EVALUACIÓN DE LAS PRÁCTICAS Y
PROCESOS CONSTRUCTIVOS DE LA
VÍA E INSPECCIÓN ESTRUCTURAL DE
LOS PUENTES PROYECTO: RUTA
NACIONAL NO.35 SECCIÓN:
"SIFÓN-LA ABUNDANCIA" **LM-PI-
AT-014-15 PARTE 3 DE 3**

INFORME FINAL

INFORME FINAL DE AUDITORÍA TÉCNICA EXTERNA

"Evaluación de las prácticas y procesos constructivos de la vía e inspección estructural de los puentes del proyecto de Construcción de la Ruta Nacional No.35 Sección: Sifón- La Abundancia". PARTE 3 DE 3.

Figura 8. Resultados de pesaje de vagonetas.

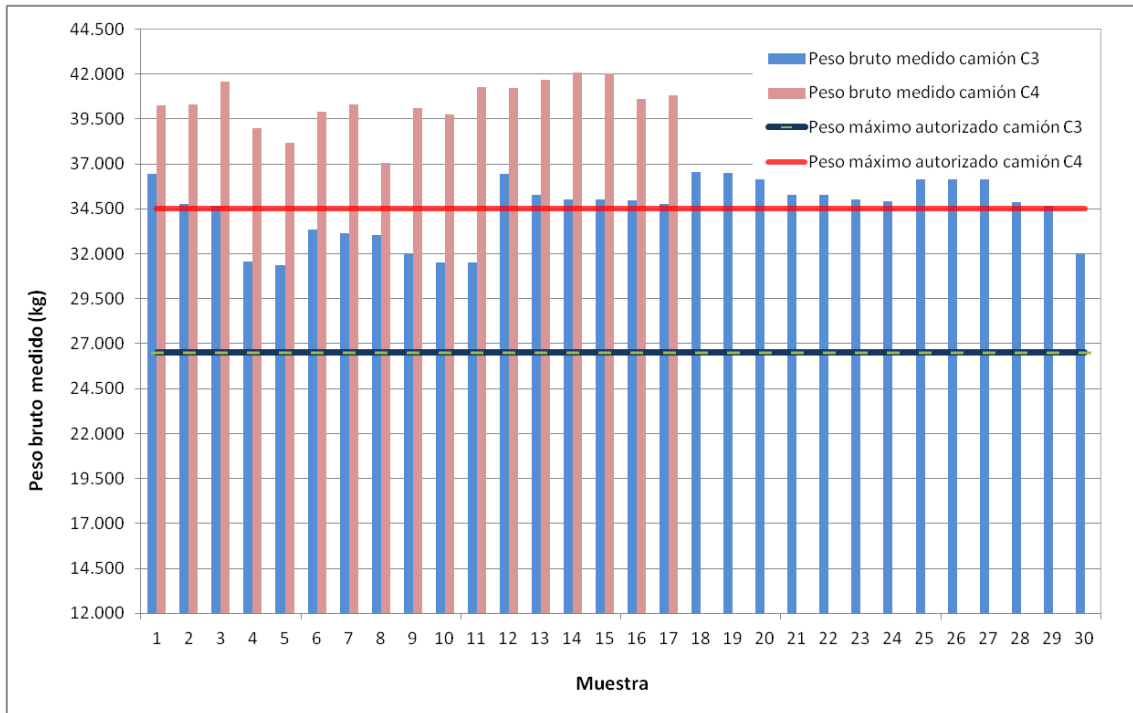
Los reportes de salida de mezcla asfáltica de la planta del proyecto y las boletas de despacho de las vagonetas cargadas de mezcla asfáltica obtenidos por el equipo auditor, muestran que la carga total (peso del camión y su carga) en la mayoría de los viajes, excede las 30 toneladas.

Figura 11. Peso de vagonetas reportado en la planta.
Fuente: Planta de producción de mezcla asfáltica del proyecto.

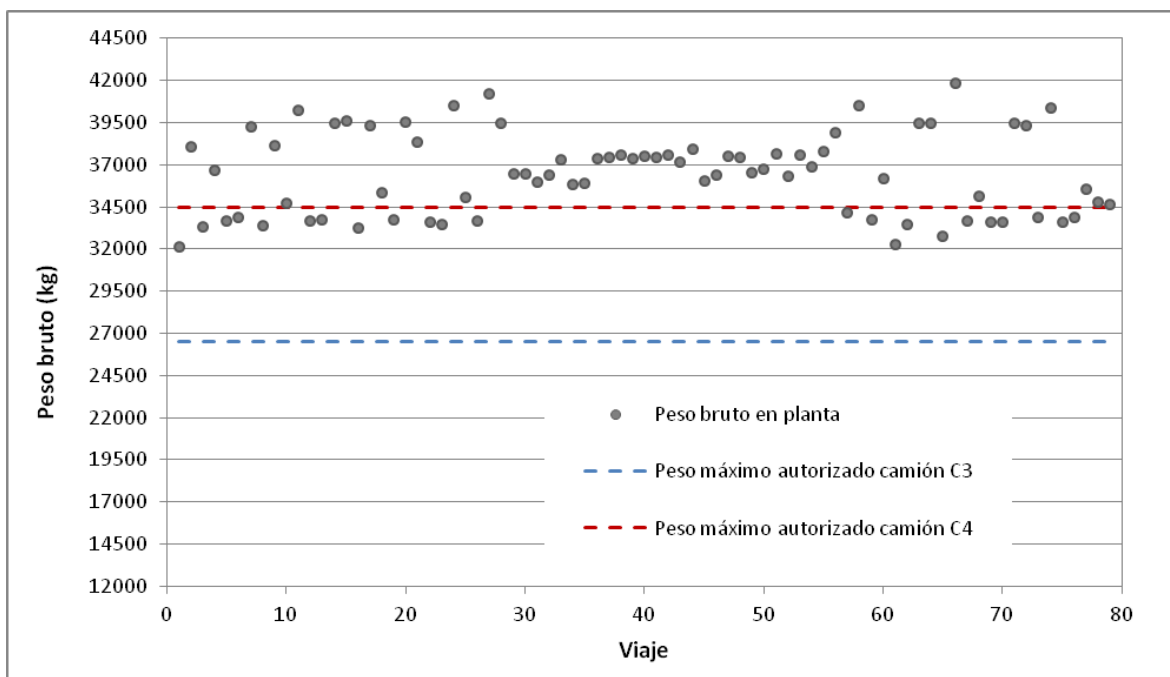
La Figura 11 muestra la comparación de los valores reportados de peso de mezcla asfáltica producida en la planta y despachados en vagoneta, contra el peso máximo permitido por el Decreto Ejecutivo No. 32191-MOPT para los camiones tipo C3 y C4. Se observa que en todos los casos reportados se excede el peso máximo autorizado de 26,5 ton para los camiones tipo C3 y solo un 29% de los datos se encuentra por debajo del límite establecido para los camiones tipo C4.

La inspección en planta y en campo de la Administración no ha implementado ninguna medida restrictiva o de control para el tránsito de camiones sobrecargados por el proyecto, a pesar de que dispone de la información sobre el peso que es transportado por cada camión de la planta al sitio de colocación. El proyecto se encuentra en etapa de ejecución, por lo que el proceso constructivo debe incluir los elementos necesarios para obtener el desempeño esperado y que se alcance la vida útil esperada para una carretera nueva de tal magnitud.

- Controlar el peso que transportan las vagonetas por medio de la inspección en planta en donde se tiene la capacidad de conocer la cantidad de mezcla asfáltica, que es transportada para evitar la circulación de vehículos sobre cargados sobre la estructura recién construida y alguna de sus capas intermedias.

Figura 12. Detalle de muro New Jersey
Fuente: Unidad Ejecutora carretera Sifón-Abundancia

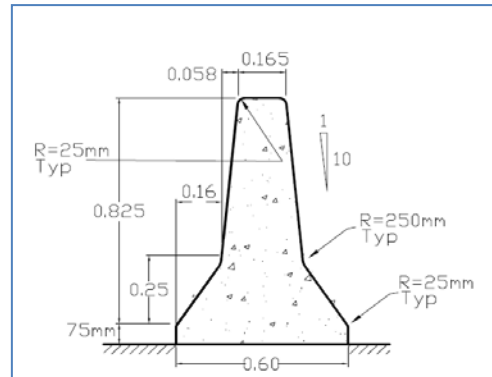
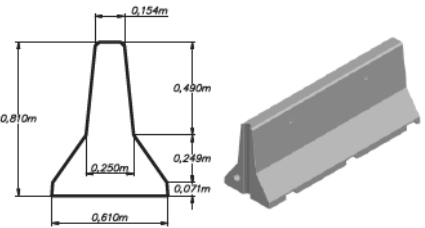
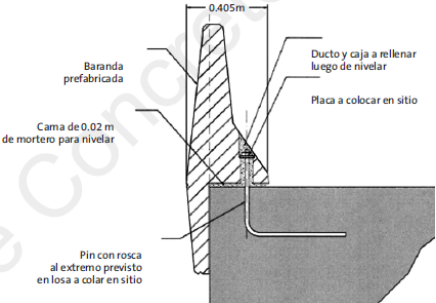
En la lámina se observa el esquema "detalle de muro New Jersey", ver Figura 12, donde se indican las dimensiones de la sección transversal del muro y su ubicación dentro de la sección típica de la calzada del proyecto. No se muestran esquemas, referencias o especificaciones adicionales sobre la barrera.

La revisión de los documentos remitidos por la Unidad Ejecutora, llevan a la conclusión de que la barrera rígida divisoria que se pretende colocar en el proyecto, aún no tiene definidas las especificaciones relacionadas con su comportamiento ante una colisión (nivel del contención, ancho de trabajo), las características estructurales de cada elemento de barrera y sus condiciones de unión entre elementos y anclaje a la superficie de rueda, dado que los planos finales se están confeccionando.

Es criterio de esta Auditoría Técnica, que la construcción de la barrera medianera no debe ejecutarse hasta que las especificaciones físicas y de comportamiento esperado, como dispositivo de seguridad vial, estén definidas en los planos constructivos, en caso contrario no se puede tener certeza de que estos elementos cumplan con su objetivo de disminuir la severidad de un accidente durante la etapa de operación de la carretera, lo que provocaría que la inversión realizada en estos elementos no sea efectiva ni pueda ser evaluada por la Administración.

Parámetro	Barrera propuesta	Observaciones
Resistencia del concreto (f'c)	280 kg/cm ²	
Características del acero	ASTM A-706	<ul style="list-style-type: none"> No se indican los detalles del armado del acero en cada elemento por lo que no se puede comparar contra otros elementos similares ensayados a escala real.
Niveles de contención	<p>Nivel 1: Es aceptable para zonas de trabajo con bajas velocidades y un volumen de vehículos muy bajo.</p> <p>Nivel 2: Se puede utilizar en zonas de trabajo y en la mayoría de caminos secundarios siempre y cuando se cuente con condiciones de sitio favorables y un tránsito de vehículos liviano bajo.</p> <p>Nivel 3: Es aceptable para carreteras con velocidades altas y un tránsito de vehículos pesados bajo. Deben existir condiciones favorables en el sitio. La altura de la barrera no puede ser menor a 0.68 m.</p> <p>Nivel 4: Es aceptable para la mayoría de las autopistas con altas velocidades y con un tránsito que incluye camiones y vehículos pesados. Para este nivel la barrera debe igualar o superar los 0.81 m</p> <p>Nivel 5: Este nivel incluye las características del nivel 4 y adicionalmente se utiliza cuando la cantidad de vehículos pesados es una porción importante del tránsito promedio diario o cuando las condiciones del sitio justifican un mayor nivel de resistencia en la barrera. La altura mínima de la barrera debe ser 1.1 m</p> <p>Nivel 6: Esta se utiliza cuando existe tránsito de vehículos pesados que tienen un centro de gravedad elevado. Para que la barrera cumpla con los requisitos de este nivel debe superar los 2.3 m.</p>	<ul style="list-style-type: none"> La norma NCHRP-350 establece 6 niveles de contención, pero en este caso no se declara a cual corresponde el comportamiento de la barrera propuesta, ni cual es el que requiere el proyecto. No se indica que este diseño en particular haya sido ensayado a escala natural, ni se demuestra que sea igual a otro que si lo fuera.

- Es importante que antes de finalizar el proceso constructivo, se tengan especificaciones y planos constructivos completos y que estén de acuerdo con la normativa nacional y buenas prácticas de la ingeniería, esto en procura de la calidad del proyecto y el resguardo de la inversión pública.

Figura 13. (a) y (b) Elementos de superestructura del puente del puente sobre el río Espino apilados a la intemperie. (c) y (d) Signos de oxidación y corrosión en áreas donde se ha deteriorado la pintura. (Ramirez-Villalba & Castillo-Barahona, 2015)

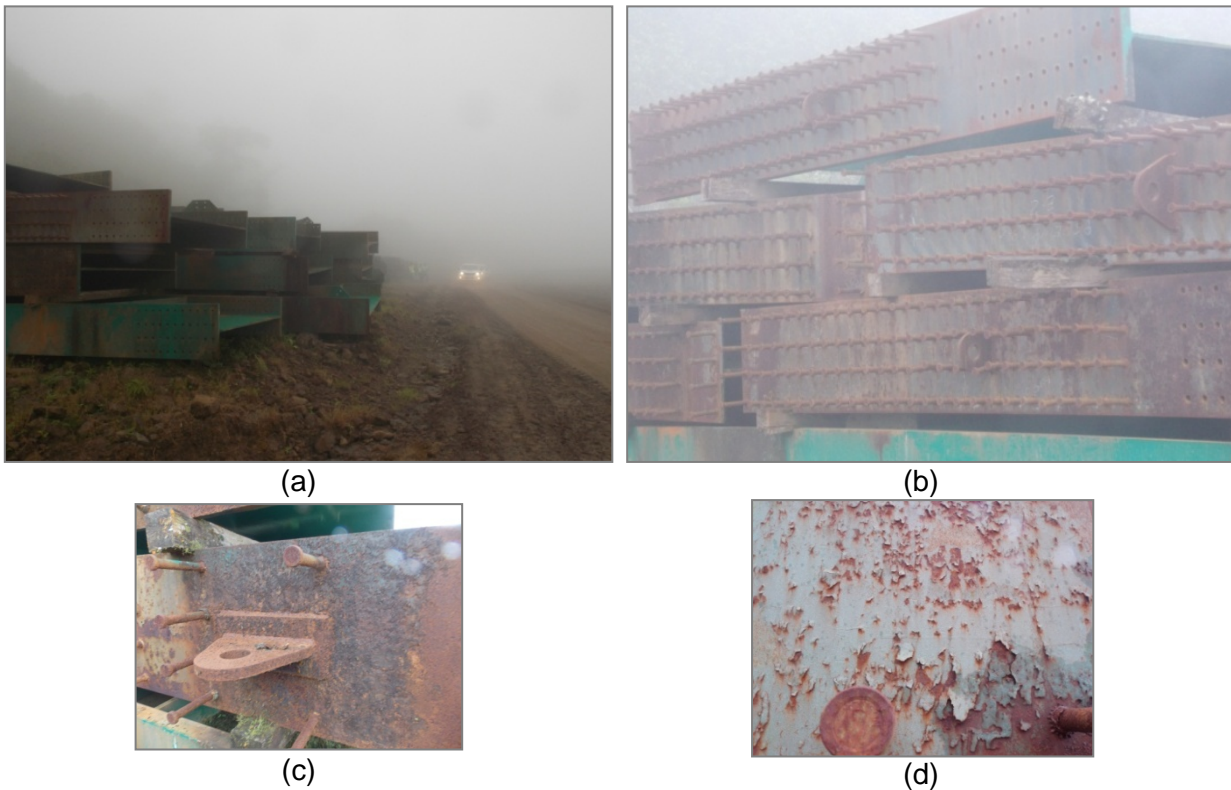
Hallazgo 4: Se detectaron focos de corrosión y descascaramiento de la pintura en las vigas de los puentes sobre el Río Espino (16+800) y el puente sobre el Río La Vieja (31+400).

Durante las giras que ha realizado el equipo auditor, en conjunto con los expertos en puentes del Programa de Ingeniería Estructural del LanammeUCR, se ha observado que las vigas de acero de los puentes Espino y la Vieja se encuentran apiladas a la intemperie y mostrando signos de corrosión. Esto se puede observar en la fotografía 13 y fotografía 14.
